## 1er rang

**1er prix**      **N° 07**      **TOUCHEZ PAS AU GRISBI**    fr. 32'000.00

**Auteur**      Cheseauxrey Sàrl, Pradelaman 14  
1971 Grimsuat

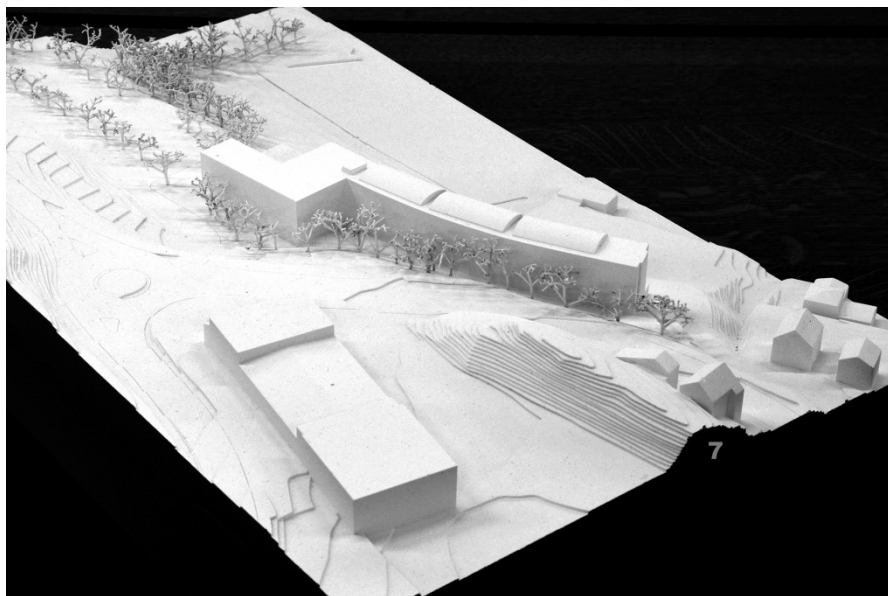
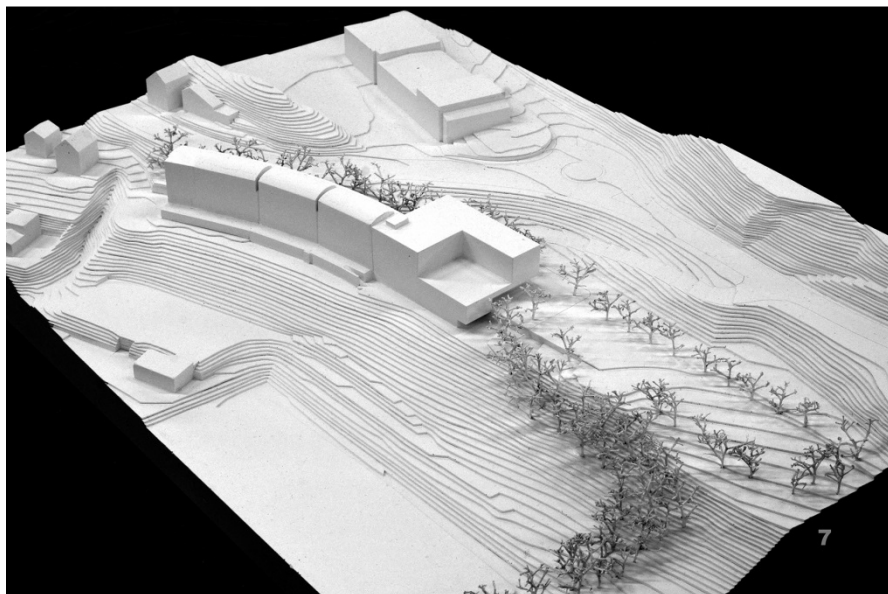
L'identité de l'espace d'entrée principal de l'EMS devrait être renforcée par rapport à l'ensemble bâti. L'entrée du foyer de jour, ainsi que la liaison du foyer aux espaces extérieurs qui lui sont dédiés tout comme les aménagements extérieurs proposés devraient être plus harmonieux.

Les trois parties de façades (queue, wagons, tête) sont clairement exprimées et respectent l'apparente flexibilité actuelle. Le foyer de jour est difficilement identifiable en façade Sud.

Le volume du bâtiment est au-dessus de la moyenne. Il existe cependant des possibilités de l'optimiser (chambres doubles à l'ouest, ascenseur monte-lit entre des modules de chambre, transformer les 2 chambres doubles à l'Est en 3 chambres simples et ainsi, de raccourcir la tête à l'Est etc...

Les étapes de construction sont pertinentes. La transformation de la tête du bâtiment reste tout de même difficile.
